# 江东新区·椰青园S01地块

## 方案设计变更文本

2024.07

中国建筑西南设计研究院有限公司

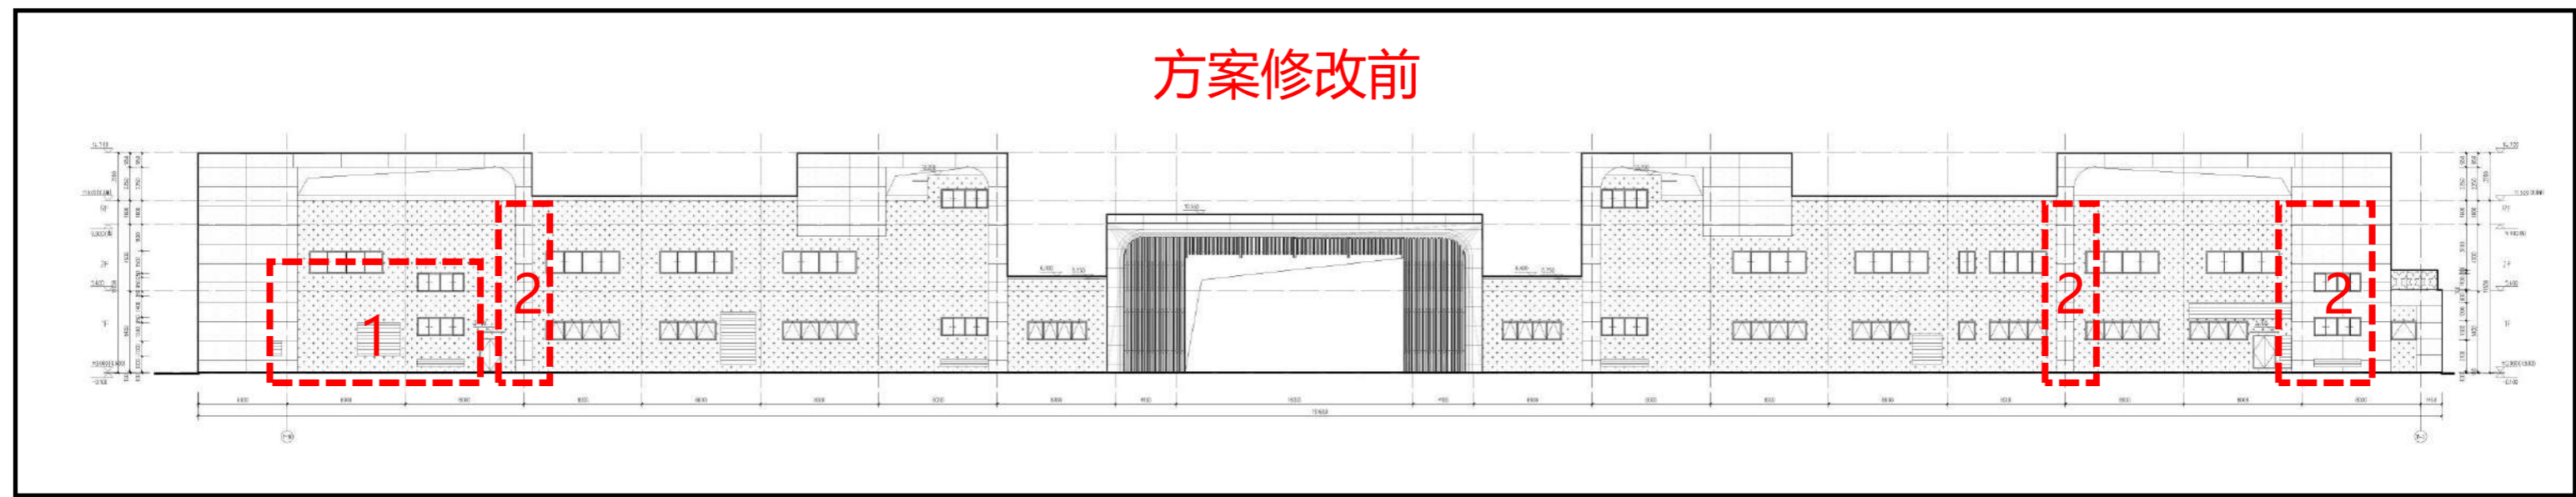
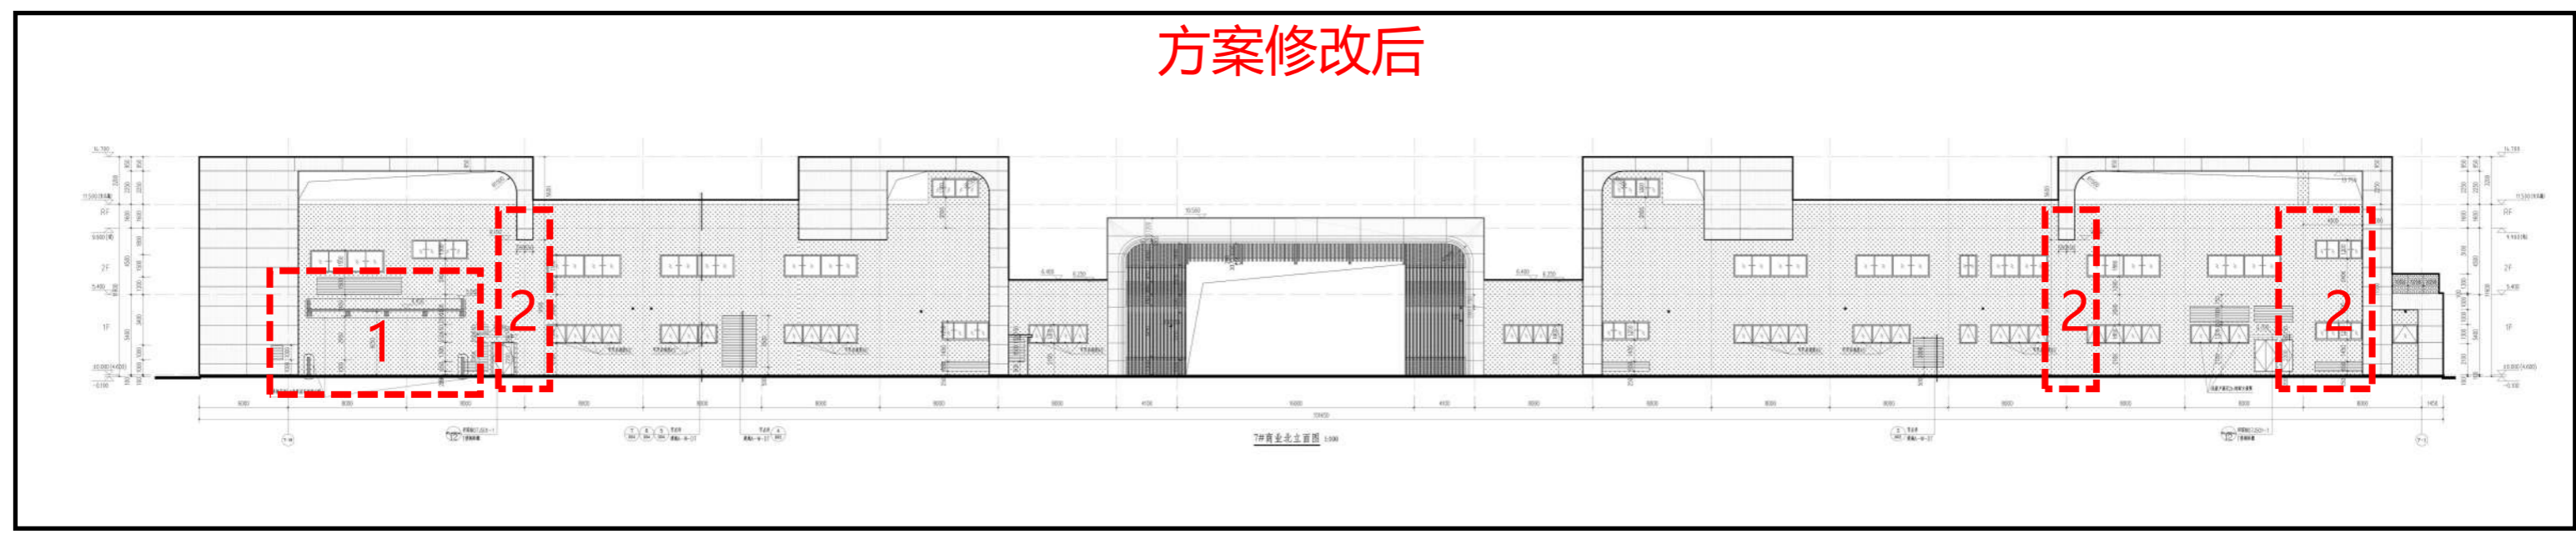
- 修改说明：
- 1. 补充表达地下室出地面非机动车坡道出入口。
  - 2. 北立面局部取消铝板幕墙。
